RELATÓRIO DE FISCALIZAÇÃO

1 – Nº de Relatório (RF CAENE): P-033/24	2 – Data da Fiscalização: 08/05/2024	3 – Concessionária Fiscalizada: CEG
4 – Endereço: Rua Porto Alegre, s/nº	5 – Bairro(s): Engenho Novo	6 – Município/UF: Rio de Janeiro/RJ

Número do Projeto: RJ-ENO-53030/2022	Tipo de obra: Renovação de rede	Interna	Externa	X
Status: paralisada	Data de início: 11/01/2024	Conclusão: 30/05/2024	Extensão projetada: 304,9m	Total realizado: 316,15m

Foto 5: Recomposição provisória com tinta inelegível.

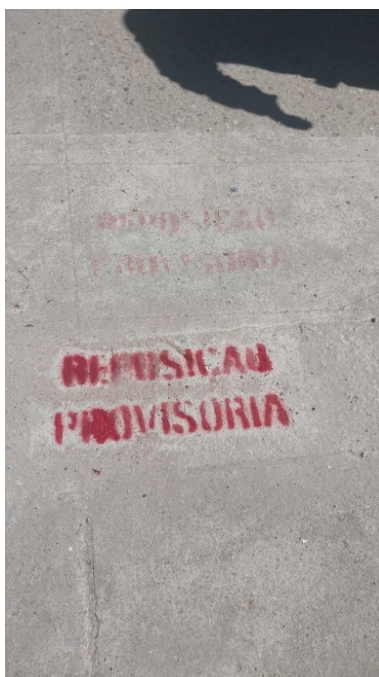
Alguns trechos já se encontram com recomposição permanente, entretanto há outros que ainda são provisórios. Em um trecho do passeio na esquina da Rua Porto Alegre com a Rua Grão Pará, não havia pisos táteis direcionais para deficientes visuais (cinco placas). A recomposição provisória estava com pintura ilegível (fotos 5), entretanto, ainda no decorrer da vistoria foi atendida a solicitação de adequação conforme é demonstrado no anexo fotográfico (foto 6).

14. Recomposição provisória com identificação ilegível (foto 5) e sem identificação (fotos 7).

Foto 6: Adequação da sinalização de recomposição provisória.
